販売中止のご案内

Wシリーズ 2段断路端子台 WDTR 2.5

件名	W シリーズ 2 段断路端子台 WDTR 2.5 生産終了に関するお知らせ
発行番号	EI-20135A
発行日	2021年8月23日

Wシリーズ 2 段断路端子台 WDTR 2.5 生産終了に関するお知らせ

旧デザイン	新デザイン
 <p>9528070000 WDTR 2.5</p>	 <p>2456000000 WDTR 2.5</p>

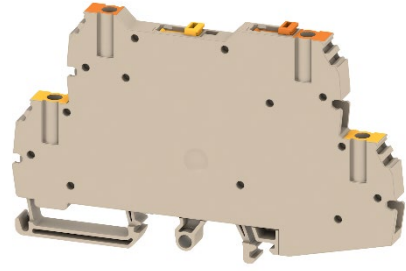
■ 代替品の変化点

- 定格電圧が 400V から 500V に変更になります。
- 以下のヒューズキャリアが使用可能となります。
- その他詳細につきましては、各製品のデータシートをご確認ください。
